改善箇所説明図

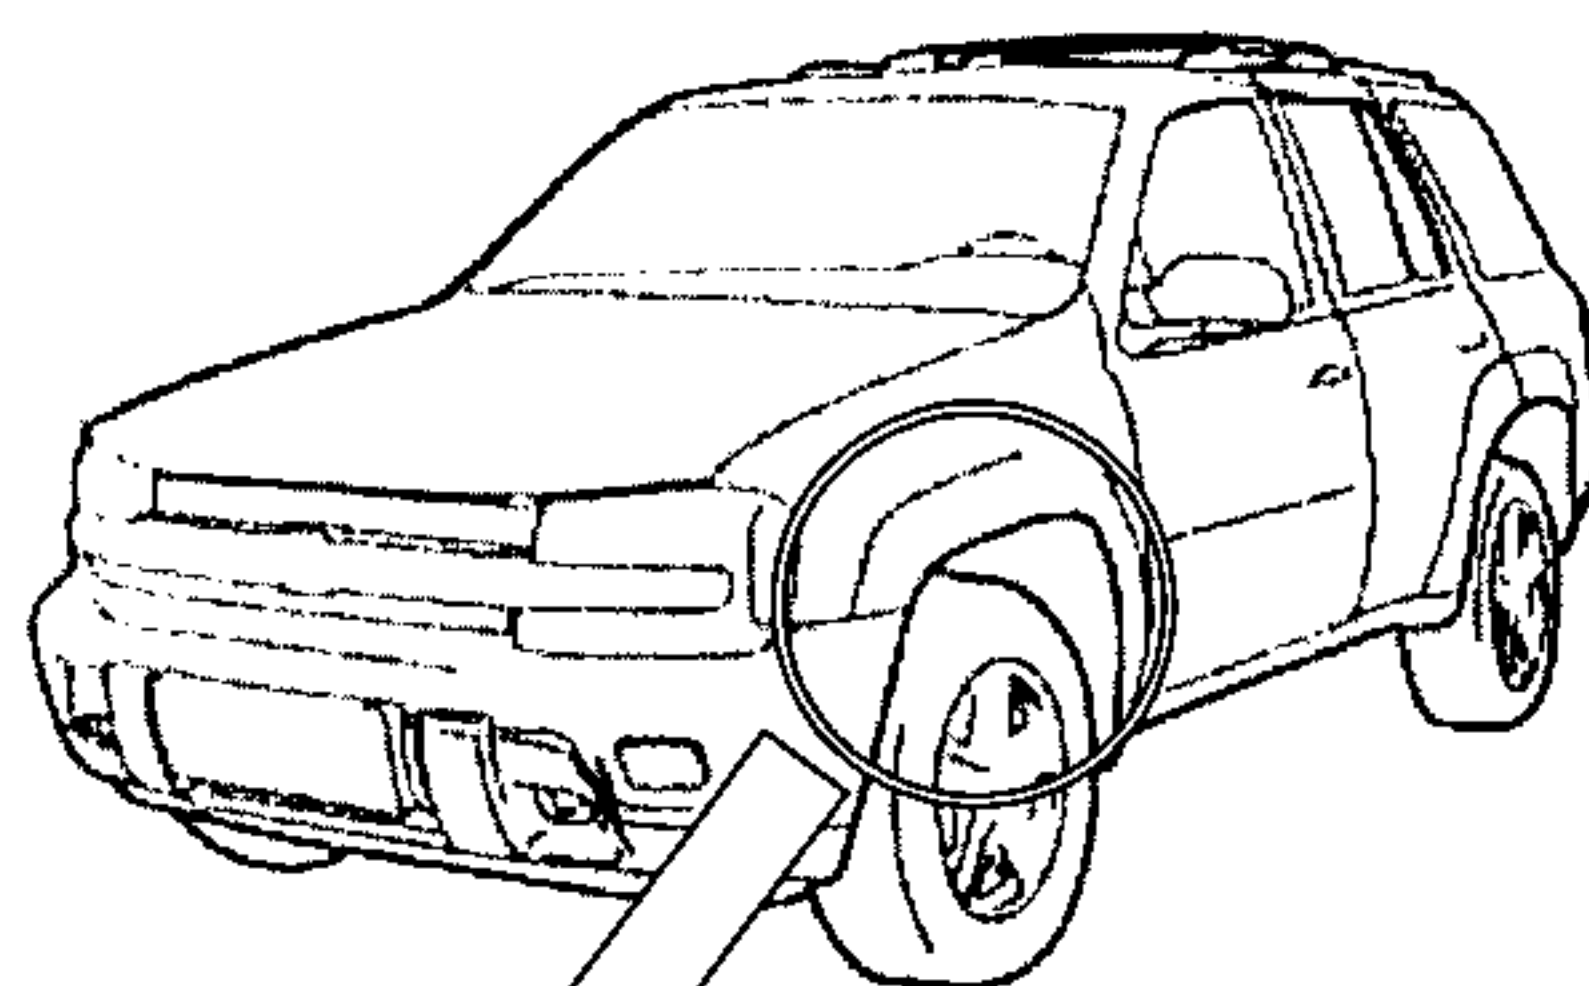
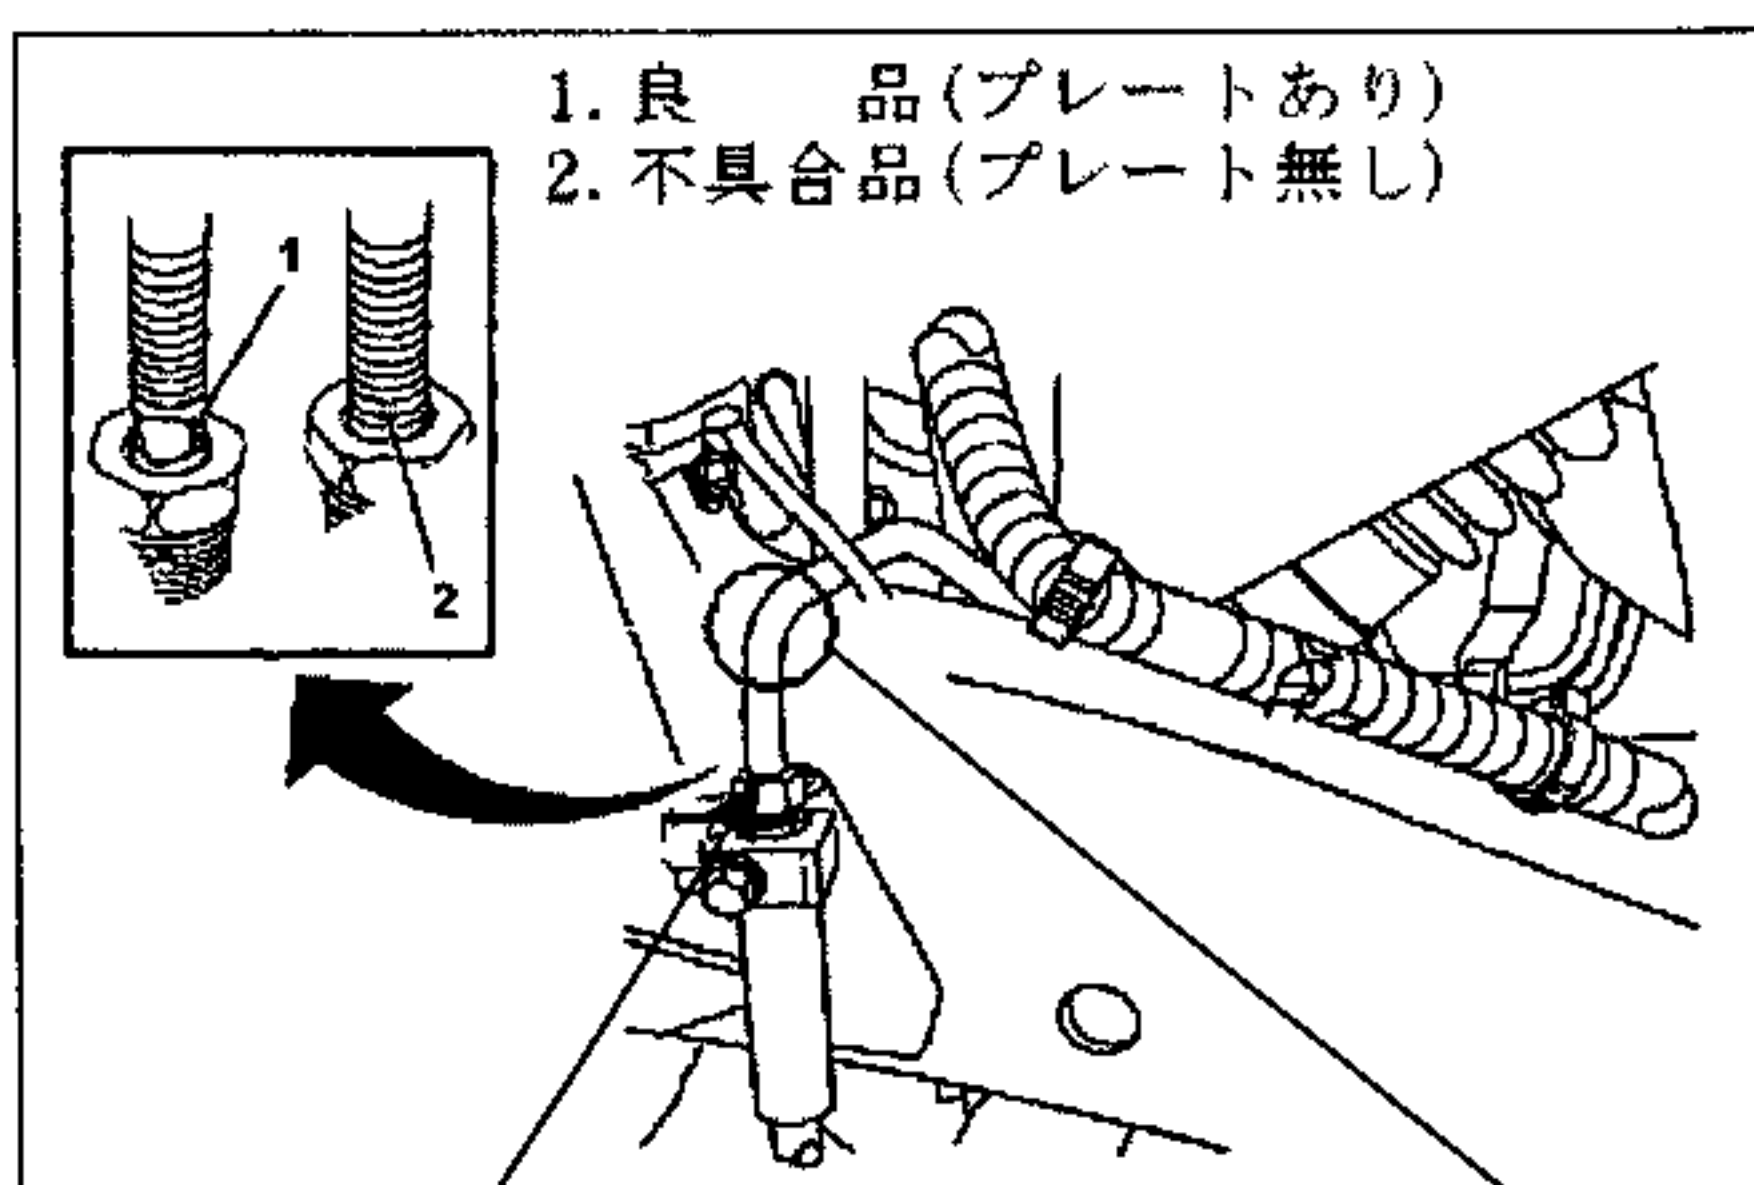
基準不適合発生箇所

制動装置の左前輪用配管において、
損傷したブレーキパイプを組み付
けたものがあるため、当該パイプ
から制動液漏れが発生することが
あり、最悪の場合、制動力が低下
するおそれがある。

ブレーキパイプに白ペイ
ントを塗布

全車両、ブレーキパイプを
点検し、対象となるものは
良品と交換する。
